תאריך 7.11.07

הנדון: בניינכם ברח' [REDACTED]
ליקויי בנייה – רכוש משותף
חוות-דעת מקצועית

התבקשתי על-ידי ועד הבית ברח' [REDACTED], לחוות דעתי המקצועית לליקויים ולחסר במבנה הנדון.

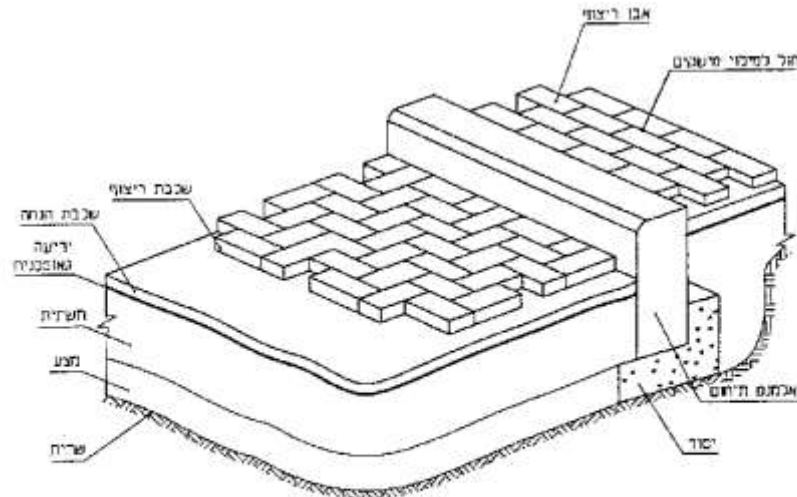
1.7 רחבה מרוצפת לפני הכניסה הראשית לבנין : שקיעת ריצוף חוץ
 שגרמה לגליות במשטח ברחבה זו כאשר עקב השקיעות המישקים בין
 האריחים נפתחו עד כ- 10 מ"מ. **ראה תמונות 34 – 3.**
 נדרש לפרק הריצוף בכל רחבה זו ולבצעה מחדש כאשר סוג הריצוף
 וגוונו יתואם עם נציגי הדיירים . בוצע ריצוף פשוט שאינו הולם
 הכניסה לבנין זה.

ציור א5 - פרט כרכוב עליון

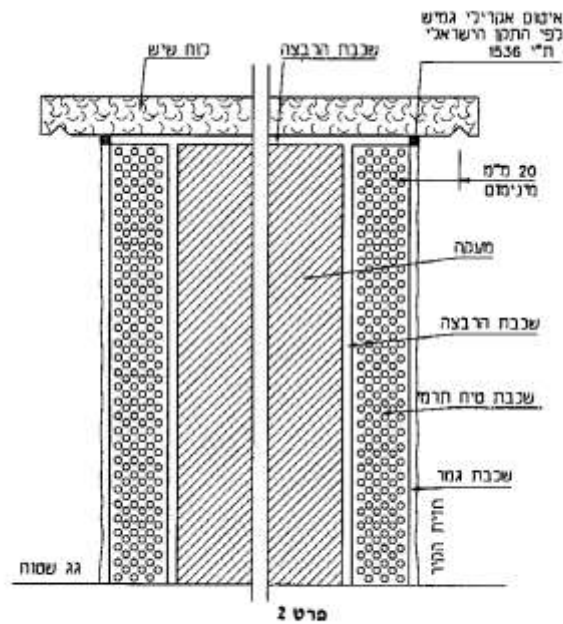
6.1 בראשי קירות העולים מפני הגג חסר נדבך ראש עמיד כנגד מים

בניגוד לתקנות התכנון והבנייה (בקשה להיתר) 1970, סעיף 5.36 לפיו:

"(א) קיר הנמשך והעולה מעל פני גג יכוסה בנדבך ראש שמשטחו

העליון יהיה משופע כלפי הגג. (ב) נדבך ראש יהיה עשוי מחומר מגן

אשר ימנע חדירת מים ורטיבות לקיר."

להלן דוגמא לביצוע סף עליון במעקה בהתאם לתקן הישראלי 1414
